MÉMOIRE

PROJET D'APATITE ET DE FER TITANE MINE ARNAUD

BUREAU DES AUDIENCES PUBLIQUES SUR L'ENVIRONNEMENT

OBJET : **MÉMOIRE PROJET D'APATITE ET FER –TITANE < MINE ARNAUD SEPT-ILES**

Photo 10.1.6 Ponceaux sous la voie ferrée du ruisseau R10 à démanteler

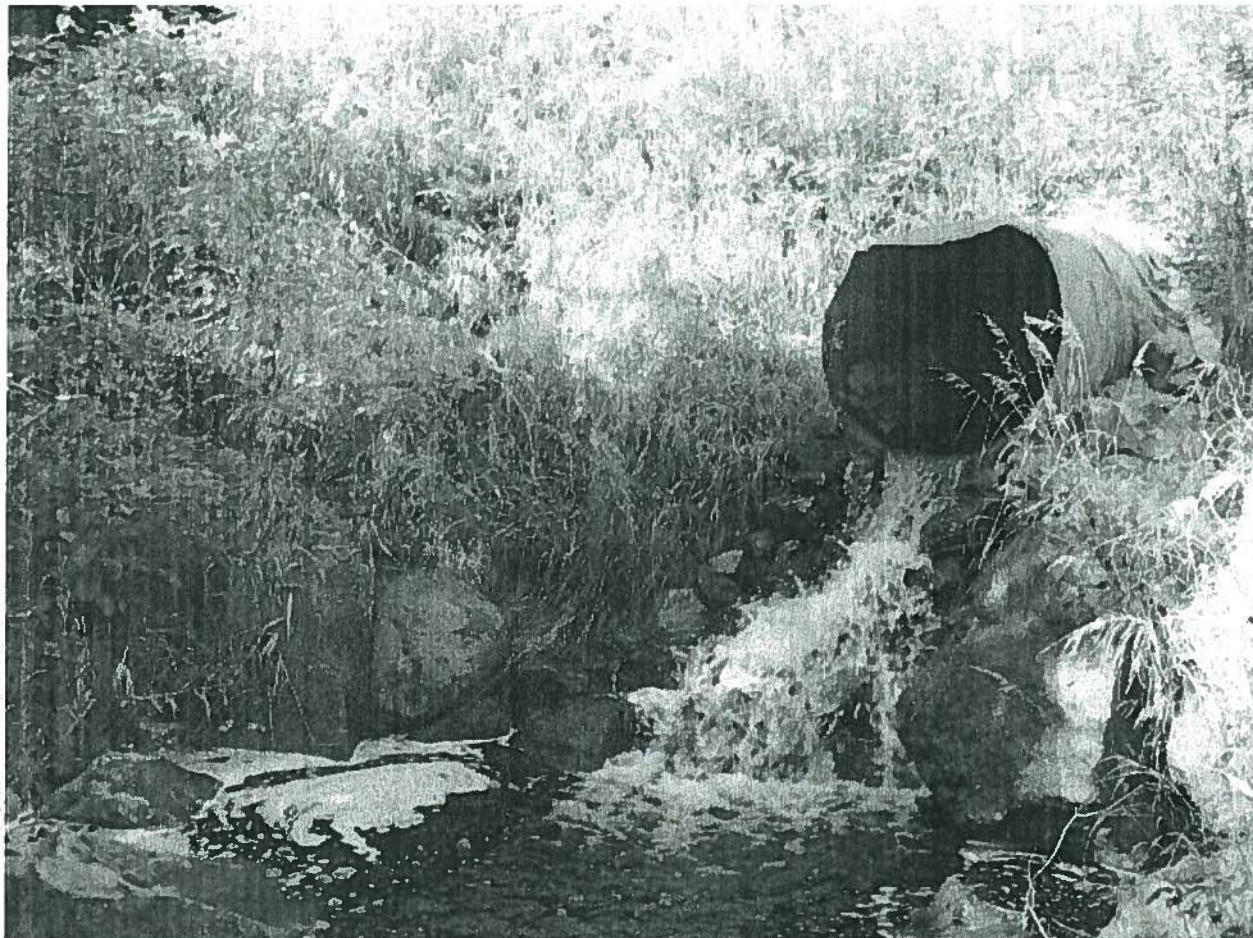
À LA FIN DE LA SOIRÉE, DE LA PREMIÈRE JOURNÉE D'AUDIENCE DU BAPE, J'AI POSÉ LA QUESTION SUIVANTE : *POURQUOI AUGMENTE-T-ON LE DIAMÈTRE DES CALVETTES SITUÉES*

SOUS LA VOIE FERRÉE DE 4 ET 8 PIEDS DU RUISSEAU R-10 ET DU RUISSEAU CLET POUR DESCALVETTES DE 18 ET 35 PIEDS VERSUS LES CALVETTES DE LA 138 QUI ELLES DEMEURENT DE 2.5 ET 6 PIEDS DE DIAMÈTRE POUR LES DITS RUISSEAUX? M. BIRON A RÉPONDU : `` QU'IL N'AVAIT PAS LA RÉPONSE ET QUE LE TOUT SERAIT SOUMIS À L'INGÉNÉRIE DÉTAILLÉE``.

*UNE RÉPONSE SIMPLISTE QUI EST REVENUE CONSTAMMENT DURANT LA TENUE DES SCÉANCES DU BAPE...`` INGÉNÉRIE DÉTAILLÉE... CELA SE DÉFINI COMMENT INGÉNÉRIE DÉTAILLÉE, SEUL M.BIRON À LA RÉPONSE. POURTANT, LA RÉPONSE SELON SES EXPERTS EST DANS L'ÉTUDE D'IMPACT, VOLUME 1, P. 10-7 INTITULÉ (DÉMANTELEMENT DES PONCEAUX DE LA VOIE FERRÉE SUR LES RUISSEAUX R-10 ET CLET) C'EST : `` **AFIN D'ASSURER LA LIBRE CIRCULATION DES POISSONS DANS LES RUISSEAUX R-10 ET CLET.** ``*

POURTANT, CE SHÉMA SUGGÉRÉ RISQUE D'EMPORTER LA ROUTE 138, SES UTILISATEURS, LES PROPRIÉTÉS DE LA RUE LONGUÉPÉ, DIRECTEMENT VERS LA BAIE DE SEPT-ILES ALORS QU'IL N'Y AURA PLUS D'EAU DANS LE RUISSEAU R-10? QUE FAUT – IL COMPRENDRE?

CONSIDÉRANT L'AFFIRMATION DE M.BIRON : ``QU'AUUCUNE CALVETTE EN AMONT DE LA ROUTE 138 NE SERAIT SUPÉRIEURE``, ET QUE DANS LES FAITS C'EST FAUX,
(VOIR CHAP.10 DE SON ÉTUDE D'IMPACT DU VOLUME 1, PAGE 10-7 ANNEXÉ.).

**Photo 10.1.3 Site potentiel d'aménagement de seuils dans le ruisseau R11
(octobre 2010)**

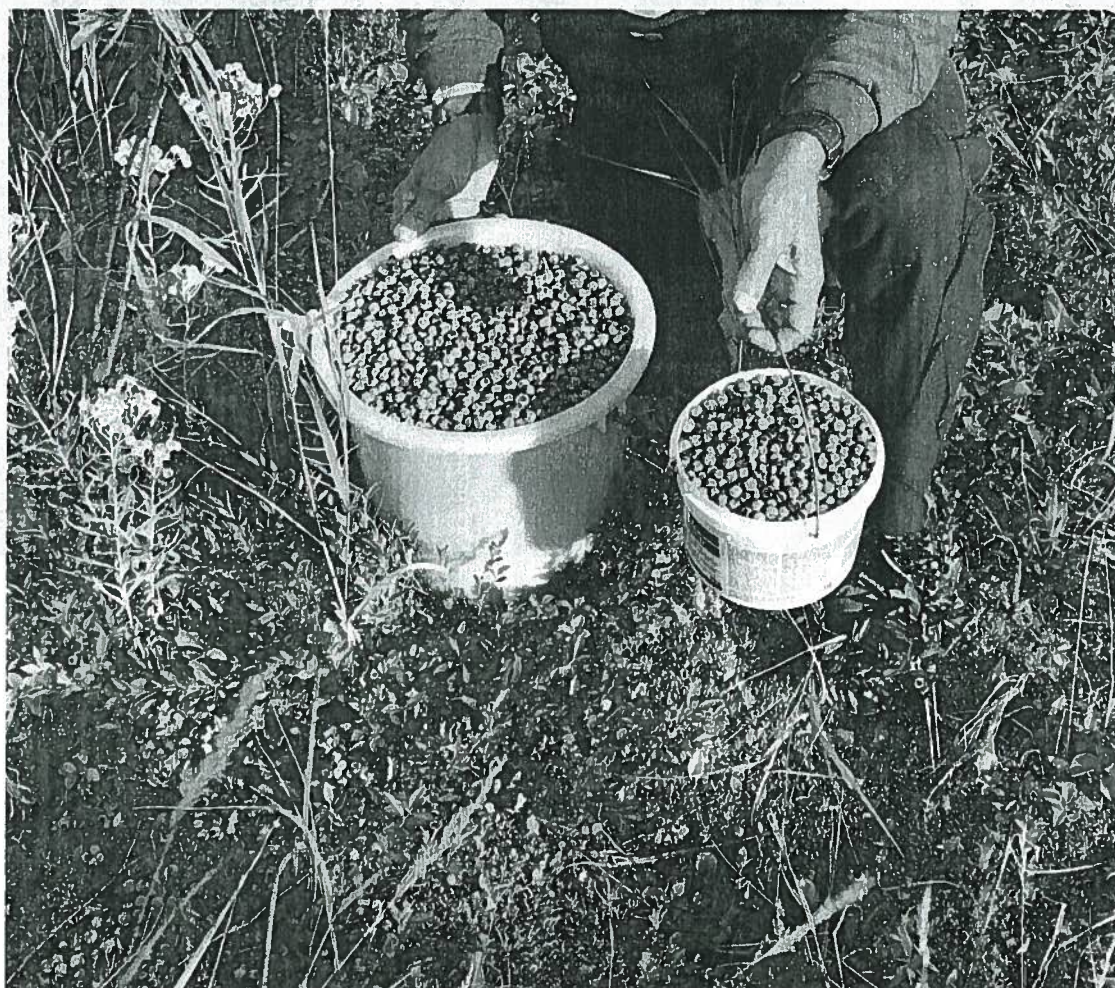
M. BIRON AFFIRME QUE DANS UNE ÉVENTUELLE PRÉCIPITATION DE 39-40 MM. DE PLUIE EN 24 HEURES, LE BASSIN DE RÉTENTION DES EAUX USÉES SERAIT DOTÉ DE DIGUETTE SELON SON EXPRESSION SUR LE POURTOUR POUR CONTENIR UN ÉVENTUEL DÉBORDEMENT ET QUE CELUI-CI SERAIT DIRIGÉ DANS LA MINE SI DÉBORDEMENT IL Y AVAIT. POUR CE QUI A ATTRAIT À L'ÉVACUATEUR DES CRUES DES CELLULES DE RÉSIDUS DE FLOTTAISON DANS LES RUISSEAUX R-10 ET R-11, LE TOUT SERAIT ACHÉMINÉ VERS R-11 QUI SE DÉVERSERAIT DANS LA RIVIÈRE HALL ET ÉVIDEMMENT DANS LA BAIE.

EN RÉSUMÉ, LORS D'UNE PRÉCIPITATION MAJEURE ON CONTAMINERA LA RIVIÈRE HALL EN DIRIGEANT LES BOUES MINIÈRES DANS LE RUISSEAU R-11. DU MÊME COUP, LA VIE ET LA SÉCURITÉ DE LA POPULATION ET DES RÉSIDENTS CIRCULANT SUR LA 138 AU NIVEAU DES RUISSEAUX CLET, R-10 ET R-11 SERONT EN DANGER ET LE TOUT POUR ASSURER LA LIBRE CIRCULATION DES POISSONS DANS LES DITS RUISSEAUX!
